改善箇所説明図

ボンネットのストライカー
(交換部品)

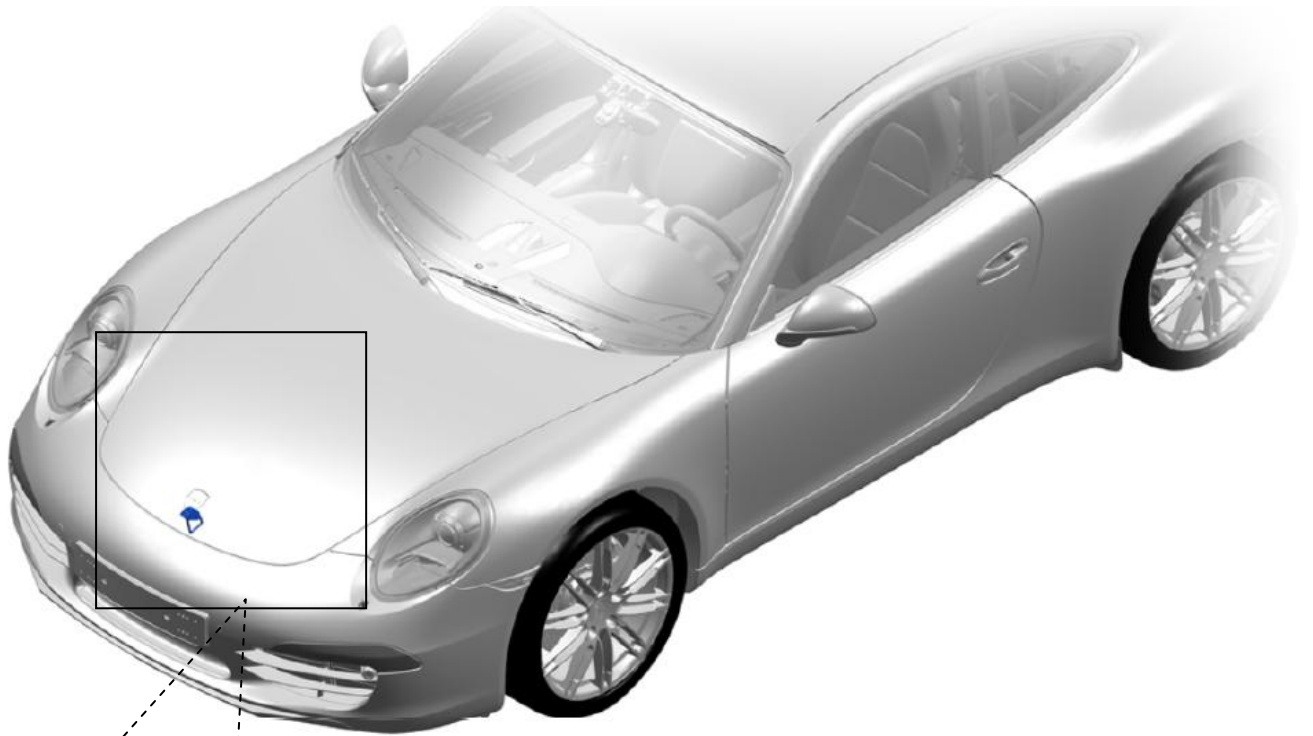
基準不適合発生箇所

ボンネットのロック機構において、ストライカーの製造が不適切なため、車両の振動により当該ストライカーが分解するものがある。そのため、ボンネットのロックが外れ、最悪の場合、走行中にボンネットが不意に開くおそれがある。

全車両、ボンネットのストライカーを良品に交換する。
